**UTENOS RAJONO SAVIVALDYBĖS ŽELDYNŲ IR ŽELDINIŲ APSAUGOS, PRIEŽIŪROS IR
TVARKYMO KOMISIJOS
PROTOKOLAS**

2022-08-31 Nr. ŽA -
Utena

Dėl želdinių šalinimo, vykdant projektą „Valstybinės reikšmės kelio Nr. 111 Utena–Kaltanėnai–Švenčionys ruožo nuo 0,710 iki 2,134 km kapitalinis remontas, įrengiant takus“.

PRIDEDAMA. Siūlomų / numatomų kirsti, kitaip pašalinti iš augimo vietos ar intensyviai genėti želdinių schema (*schema gali būti parengta žemėlapiu pagrindu arba nubraižyta laisva forma, pažymint želdinių augimo vietą, rūšis, skaičių, skersmenį*), ___ lapas (-ai).

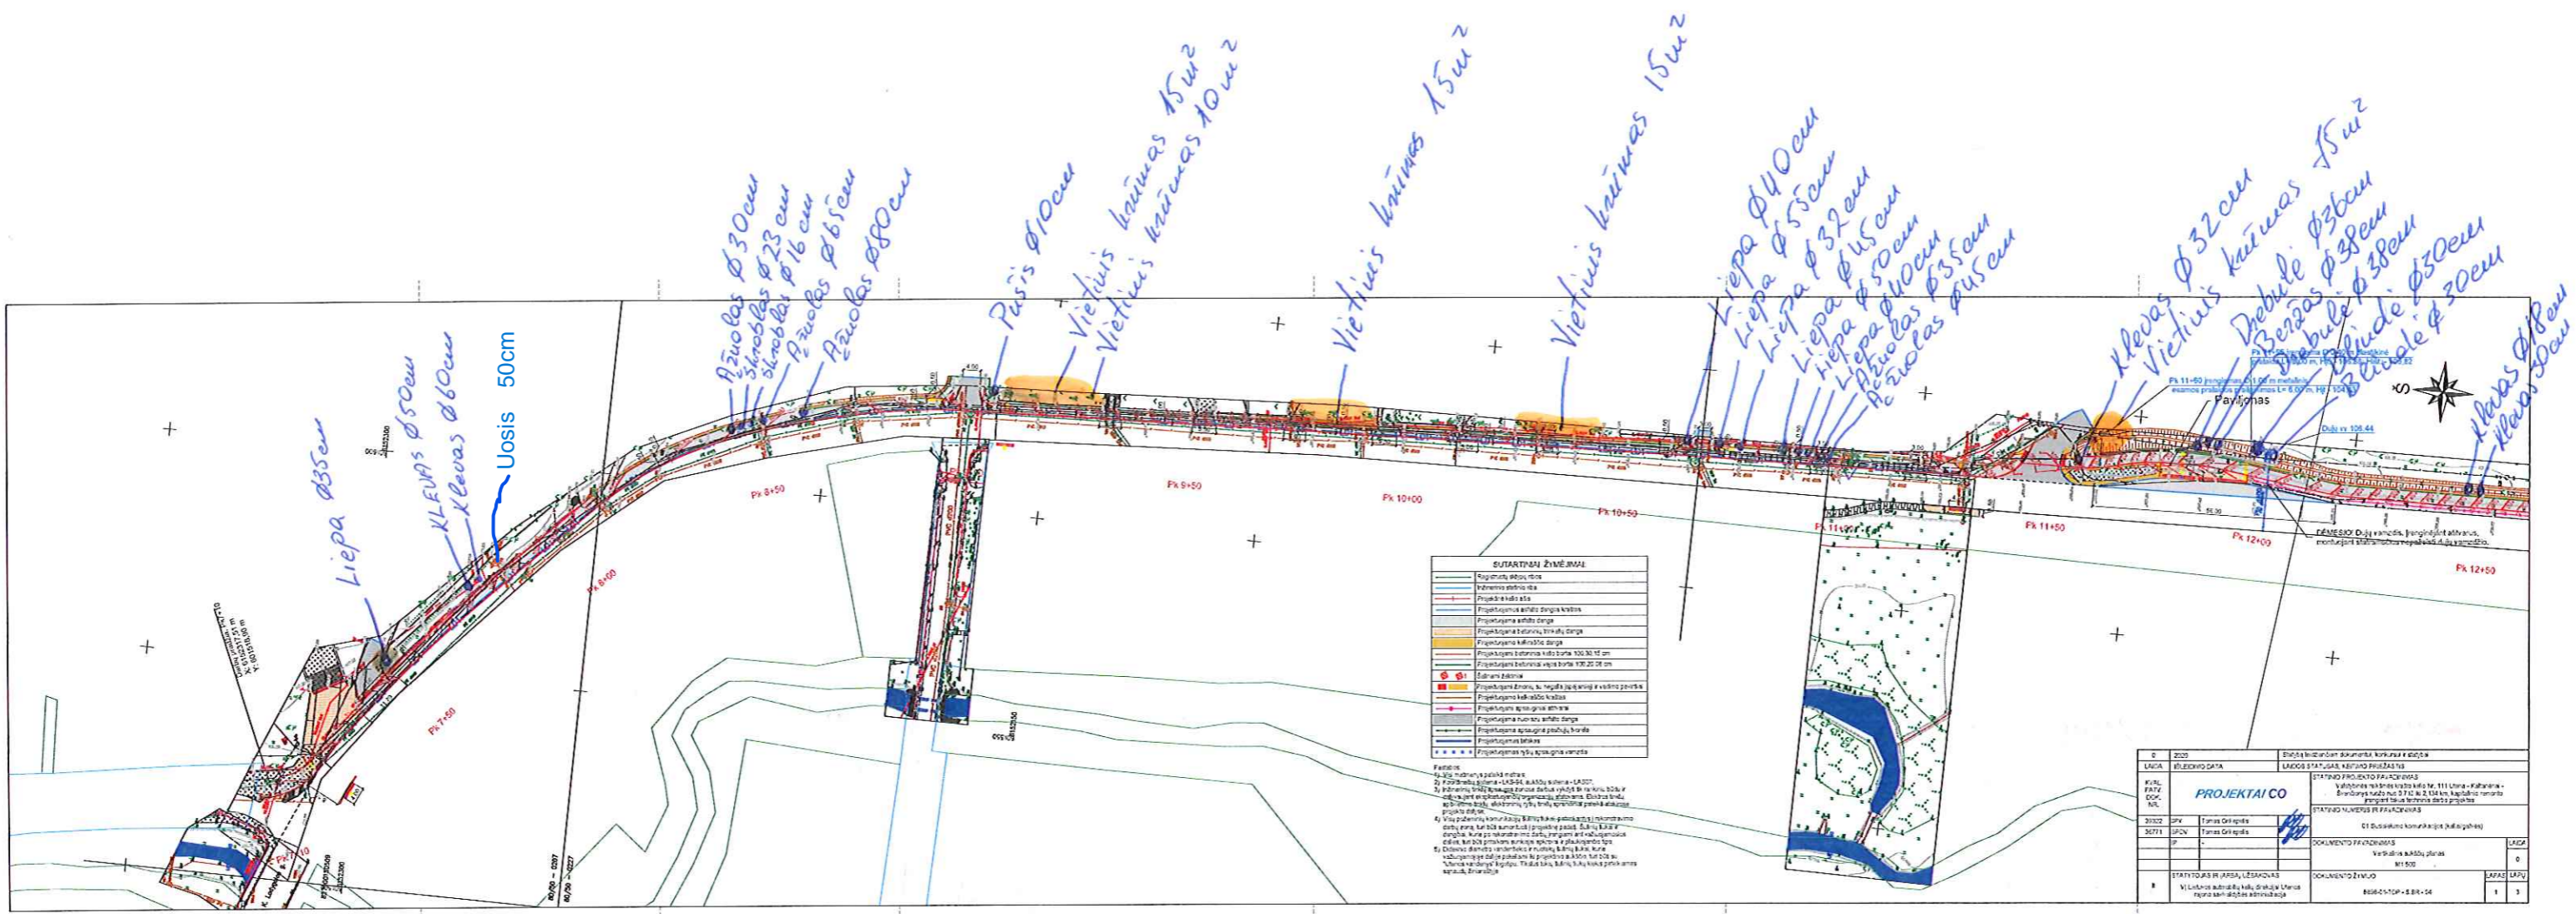
K. Danauskas pažymėjo, kad projekte nėra numatyta priemonių išsaugoti medžius, jis nepritarė kai kurių medžių šalinimui. Jis siūlė išsaugoti du projekte numatytus kirsti klevus (pagal sąrašą Nr. 2 ir Nr. 3), augančius ant šlaito ties „Saulės“ gimnazija, įrengiant kitokią nei numatyta projekte atraminę sienelę – jo aiškinimu, tokiu būdu medžio šaknų sistema būtų minimaliai pažeidžiama (tiksliai įvertinti tokią galimybę reikalingas žvalgomas šaknų atkasimas oro kastuvu). Kad būtų išsaugoti 2 ąžuolai (Nr. 5 ir Nr. 6), jis siūlė keisti takų trasą padarant vingį. K. Danausko įsitikinimu, pritaikyti šaknų atkasimo oro kastuvu būdą jų nepažeidžiant galima būtų panaudoti ir siekiant išsaugoti ąžuolą ir klevą (Nr. 19 ir Nr. 20). Jis siūlė ieškoti projektinių sprendinių ir galimybių minimaliai siaurinti tako plotį šalia medžių.

Komisijos pirmininkė informavo Komisijos narius, kad 2022-08-25 gautas Aplinkos apsaugos departamento prie Aplinkos ministerijos Utenos valdybos raštas Nr. AD5-16102, kuriame nepritariama sveikų ar mažai pažeistų saugotinių želdinių, turinčių estetinę, vizualinę ir biologinę vertę, šalinimui.

IŠVADA: 1. Siūloma patikslinti projektą, aiškiai pažymint kelio juostą (sklypo ribas) bei visus numatomus šalinti želdinius, kurie yra kelio juostoje ir valstybinėje žemėje.

3. Siūloma išsaugoti ąžuolą (Nr. 20) ir klevą (Nr. 19), kurie Projekte nenumatyti kirsti.
